De voorzitter en leden van de gemeenteraad van Zwolle

Inspraakreactie op het project Buckhorstlaan

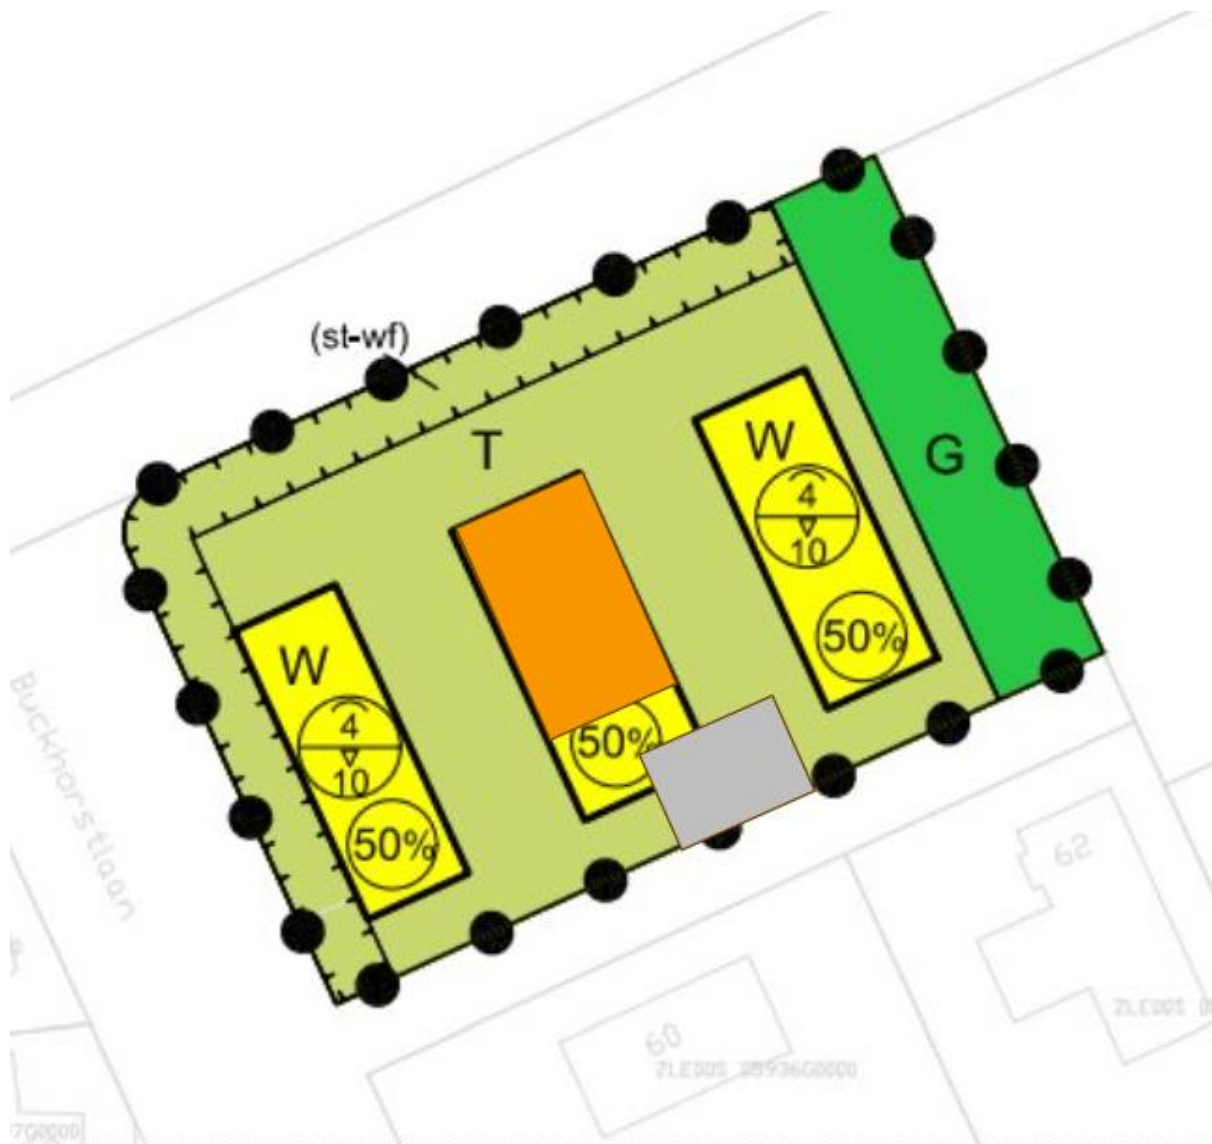
Het straatje is te smal om te keren, passeren, laden en lossen of parkeren voor bezoek. Zonder uitwijkmogelijkheid voor voetgangers.

Praktisch, in mijn ogen als vader: het is een smal straatje waar "normaal" verkeer al onmogelijk kan passeren of keren, er is geen laad- of losruimte voor bezorgverkeer of ruimte voor parkeren voor bezoekers, er is tot overmaat van ramp in het plan geen uitwijkmogelijkheid, lees; trottoir of ruimte voor voetgangers opgenomen. Voetgangers, in de praktijk veelal onze kleine kinderen, of fietsers kunnen dus nadrukkelijk onmogelijk uitwijken voor verkeer. Verkeer en vooral bezorgverkeer als AH, Jumbo, Picknick, GLS, Postnl etc. moeten in de praktijk meermaals per dag tot 75m achteruit op een smal straatje waar kleine kinderen echt letterlijk geen kant op kunnen. Ik ken geen enkele plek in Stadshagen waar dit zo is. Het wachten is op ernstige ongelukken. Een kind onder een bezorgbus? Het gaat in dit plan op een dag gebeuren.

- Er dient een keervoorziening in openbare ruimte te worden gerealiseerd. Wij vragen de keerstrookzijde van 3 meter; 7 meter te maken en de bestemming verkeer op te nemen. Zodat het keren met insteek- achteruitsteek en openbaar gebied geborgd is.

- Ruimte creëren in de openbare ruimte voor de toevoeging van een parkeerplaats voor bezoekers op een locatie die de opstelling van hulpdiensten bij de woningen mogelijk maakt.
- De bouwvlakken iets terug te leggen t.b.v. een uitwijkmogelijkheid voor voetgangers met bestemming verkeer.
